日本原子力研究開発機構大洗研究所(南地区)の
核燃料物質使用変更許可申請等について

燃料材料試験施設における
TMI-2燃料デブリの分析の追加等について

令和6年1月24日

国立研究開発法人日本原子力研究開発機構
大洗研究所 燃料材料開発部

1.TMI-2燃料デブリの分析の追加①

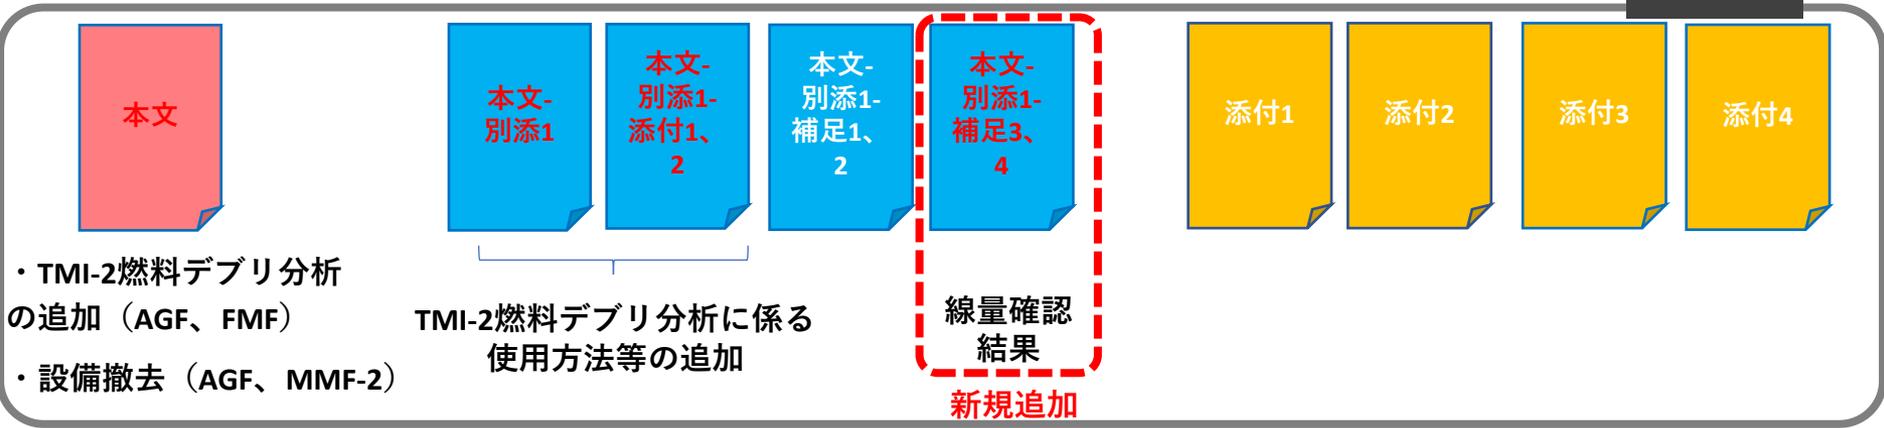
TMI-2燃料デブリ分析追加に伴い施設編構成を以下のように変更。

TMI-2燃料デブリの分析の追加に伴い、新たに別添1の補足3及び補足4を追加する。

ターンテーブル装置（動力部）、除染装置、台車装置の解体、撤去

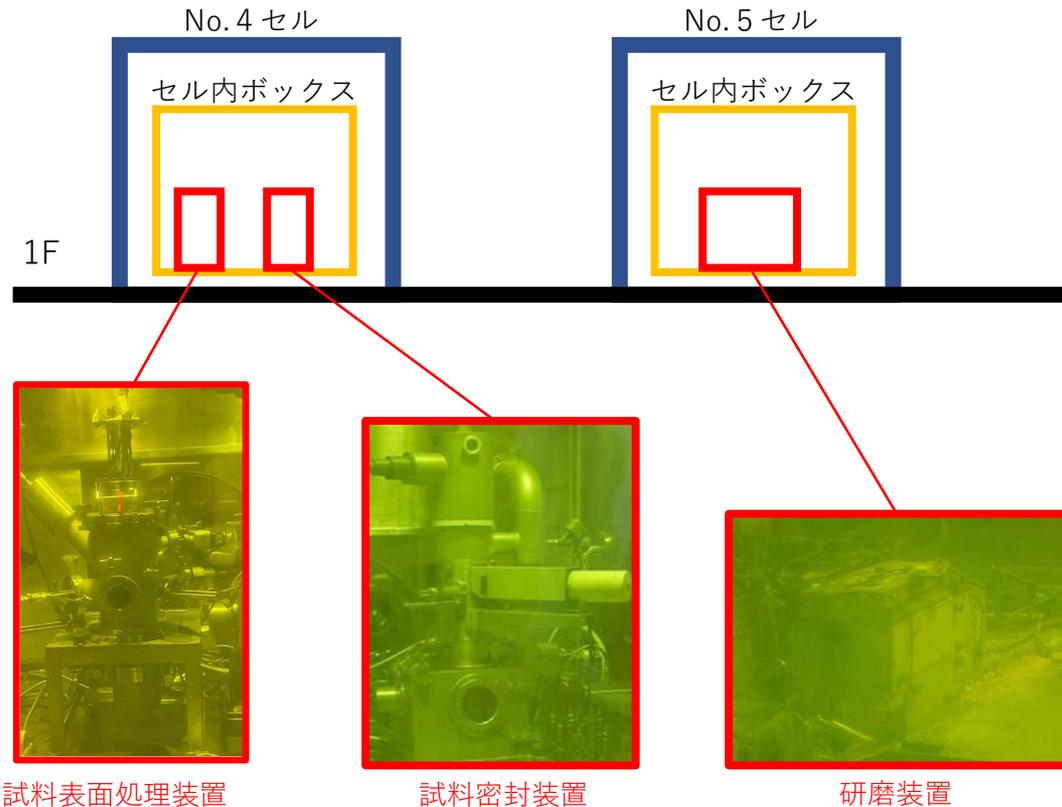
解体作業
【ターンテーブル装置】
 動力部とテーブル部を切り離し、
 動力部について撤去
【除染装置】
 シャワー部フランジから切り離し、
 閉止フランジにより閉止
【台車装置】 台車装置解体

- ・ 除染装置を切り離す際は、フランジバルブを閉止し、養生を施した上でフランジの切り離し、閉止処置を行う。
- ・ 解体作業は、ドライバーやレンチ等の手工具等を用いてネジやボルトを外しつつ、バンドソーやチップソー等の電動工具等を用いて解体を行う。
- ・ 作業については、保安規定に基づき作業実施方法、放射線管理、放射性廃棄物管理、作業の安全管理、実施体制、非常時の対応等を記載した放射線作業計画書に基づき実施する。

試料密封装置、試料表面処理装置、研磨装置の解体、撤去

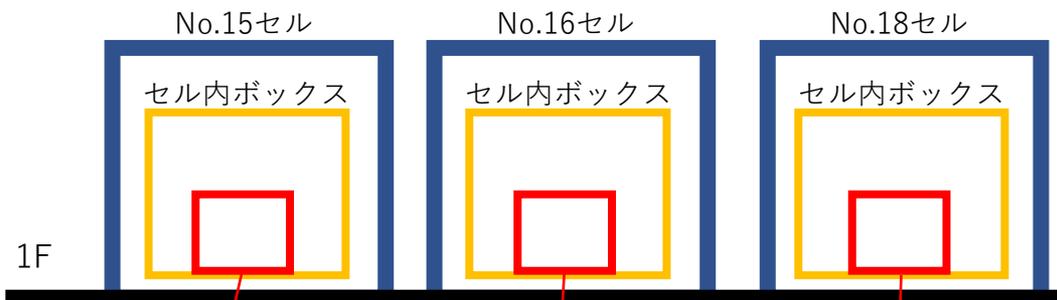
- ・電源の切り離し
- ・各装置の解体、除染、汚染部固定

- ・撤去作業は、ドライバーやレンチ等の手工具等を用いてネジやボルトを取り外し行う。
- ・作業については、保安規定に基づき作業実施方法、放射線管理、放射性廃棄物管理、作業の安全管理、実施体制、非常時の対応等を記載した放射線作業計画書に基づき実施する。

X線回折装置、融点測定装置、熱伝導測定装置の解体、撤去

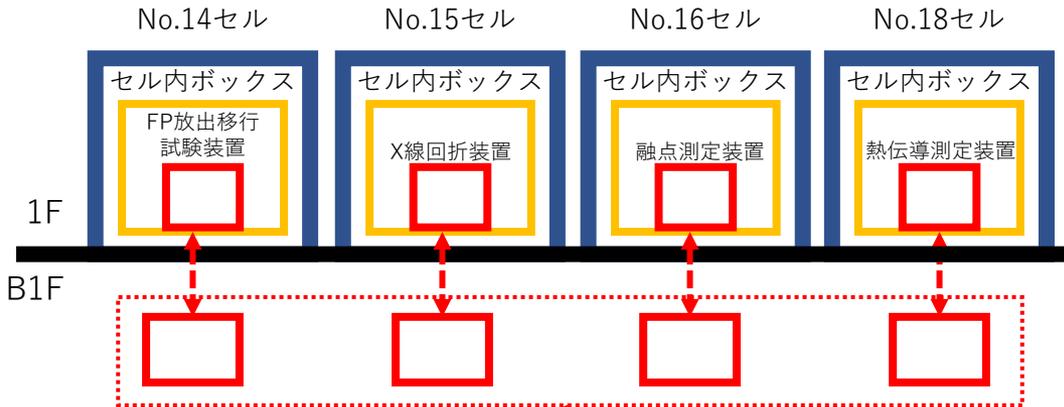
- ・電源の切り離し
- ・各装置の解体、除染、汚染部固定

- ・撤去作業は、ドライバーやレンチ等の手工具等を用いてネジやボルトを取り外し行う。
- ・作業については、保安規定に基づき作業実施方法、放射線管理、放射性廃棄物管理、作業の安全管理、実施体制、非常時の対応等を記載した放射線作業計画書に基づき実施する。

冷却水循環装置の解体、撤去

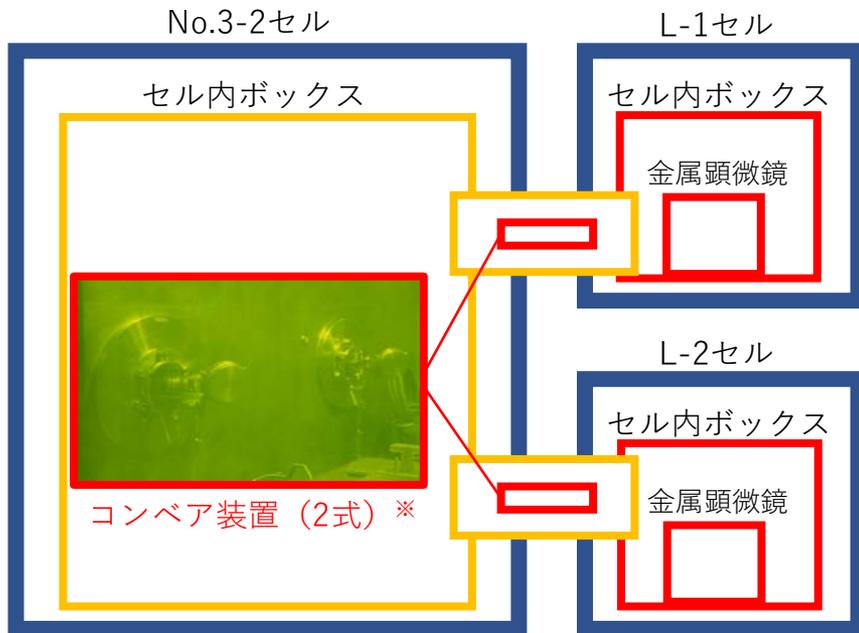
- ・作業場所にグリーンハウスを設置
- ・電源の切り離し
- ・装置の解体、除染、汚染部固定
- ・撤去設備の詳細汚染確認

- ・撤去作業は、ドライバーやレンチ等の手工具等を用いてネジやボルトを取り外し行う。
- ・作業については、保安規定に基づき作業実施方法、放射線管理、放射性廃棄物管理、作業の安全管理、実施体制、非常時の対応等を記載した放射線作業計画書に基づき実施する。

コンベア装置の解体、撤去

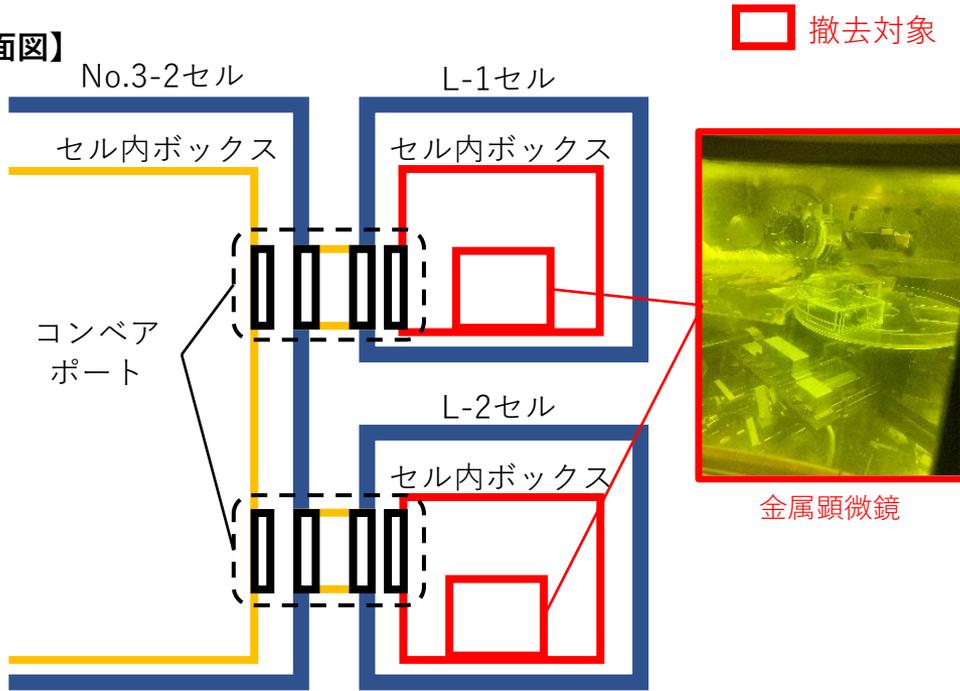
No.3-2セル内ボックスへ当該装置を引き抜き

装置の解体、除染、汚染部固定

- ・撤去作業は、ドライバーやレンチ等の手工具等を用いてネジやボルトを取り外し行う。
- ・作業については、保安規定に基づき作業実施方法、放射線管理、放射性廃棄物管理、作業の安全管理、実施体制、非常時の対応等を記載した放射線作業計画書に基づき実施する。

金属顕微鏡の解体、撤去

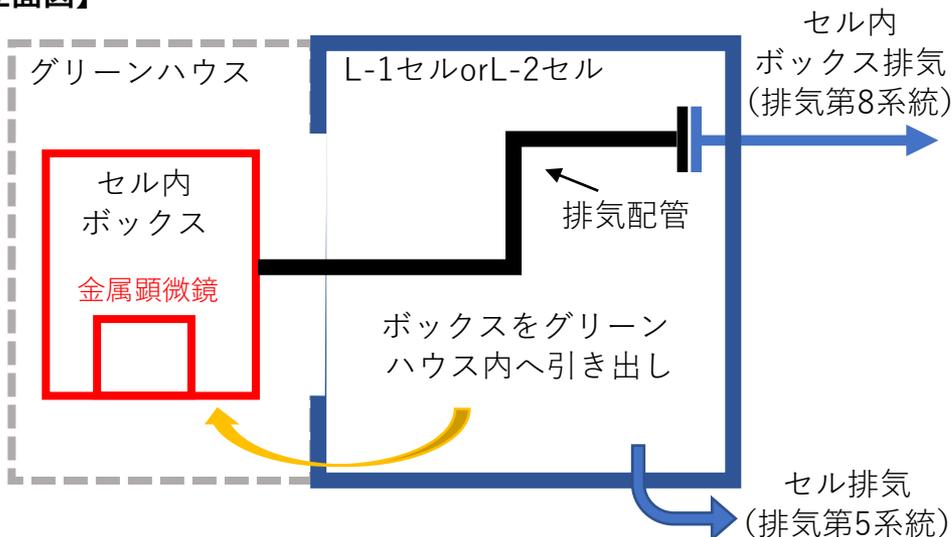
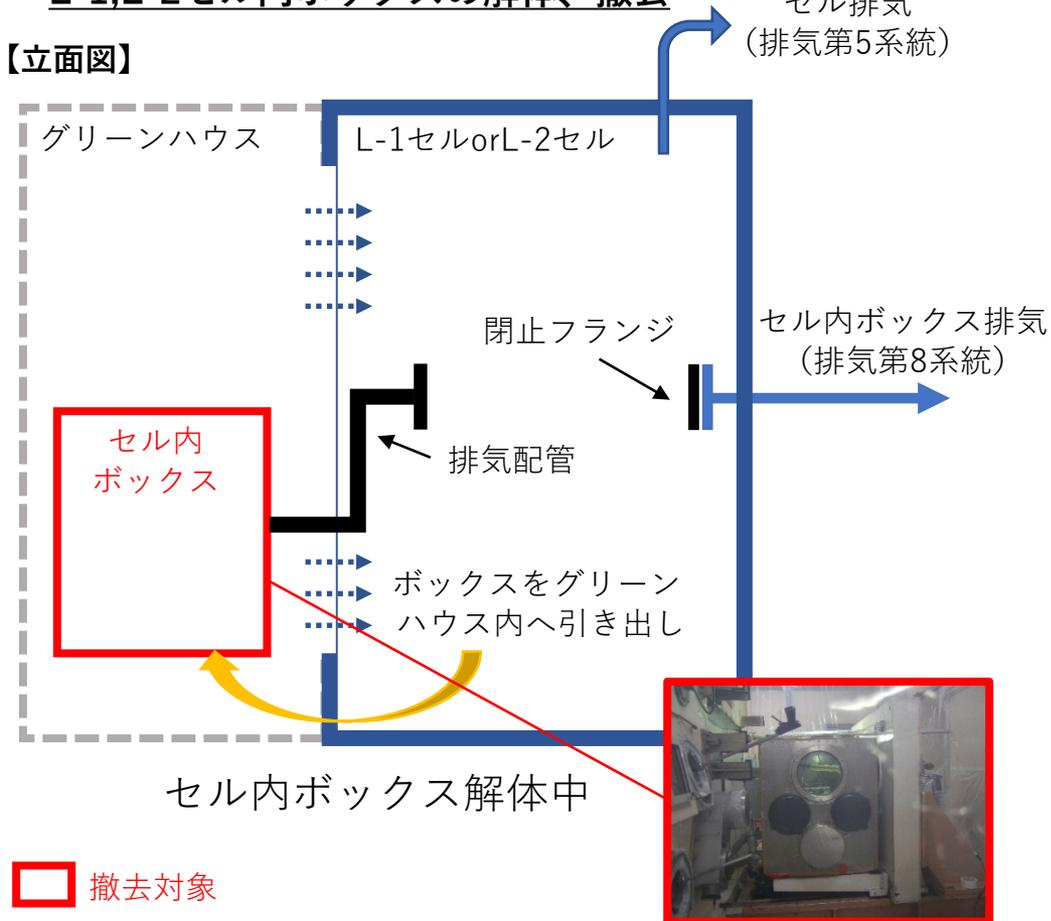
コンベアトンネル両端ポートを閉止し、セル内ボックスを切り離し

L-1セル及びL-2セルの前面にグリーンハウスを設置し、セル内ボックスを引き出し

セル内ボックスからバッグアウトにより金属顕微鏡を搬出

- セル内ボックスを引き出す際はグリーンハウスを設置する。作業中のグリーンハウス内の排気はセルの排気系統に継続する。
- 撤去作業は、ドライバーやレンチ等の手工具等を用いてネジやボルトを取り外し行う。
- 作業については、保安規定に基づき作業実施方法、放射線管理、放射性廃棄物管理、作業の安全管理、実施体制、非常時の対応等を記載した放射線作業計画書に基づき実施する。

L-1,L-2セル内ボックスの解体、撤去

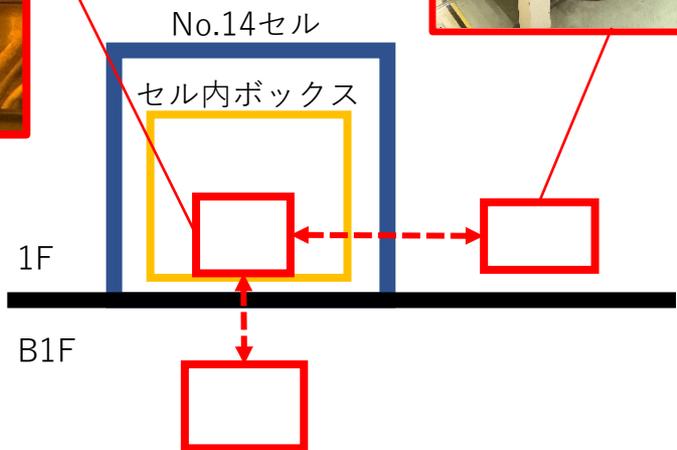
コンベヤトンネル両端ポートを閉止し、セル内ボックスを切り離し

L-1セル及びL-2セルの前面にグリーンハウスを設置し、セル内ボックスを引き出し

ボックス内を除染、汚染部固定

セル内ボックスを排気系統から切り離し、解体、除染、汚染部固定

- セル内ボックスを解体する際はグリーンハウスを設置する。除染後セル内ボックスと排気口の接続を切り離し、排気系統側をフランジで閉止する。解体作業中のグリーンハウス内の排気はセルの排気系統に継続する。
- 解体作業は、ドライバーやレンチ等の手工具等を用いてネジやボルトを外しつつ、バンドソーやチップソー等の電動工具等を用いて行う。
- 作業については、保安規定に基づき作業実施方法、放射線管理、放射性廃棄物管理、作業の安全管理、実施体制、非常時の対応等を記載した放射線作業計画書に基づき実施する。

FP放出移行試験装置の解体、撤去

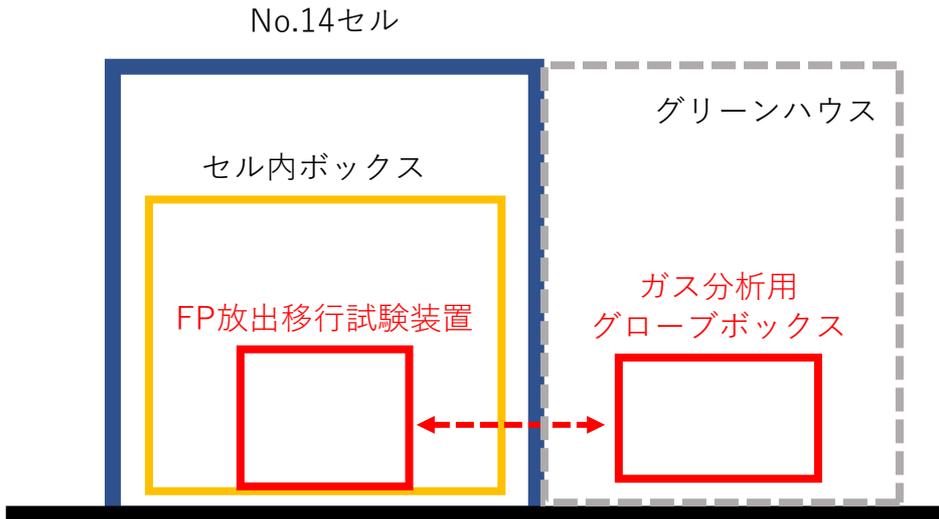
- ・電源の切り離し
- ・各装置の解体、除染、汚染部固定

- ・撤去作業は、ドライバーやレンチ等の手工具等を用いてネジやボルトを取り外し行う。
- ・作業については、保安規定に基づき作業実施方法、放射線管理、放射性廃棄物管理、作業の安全管理、実施体制、非常時の対応等を記載した放射線作業計画書に基づき実施する。
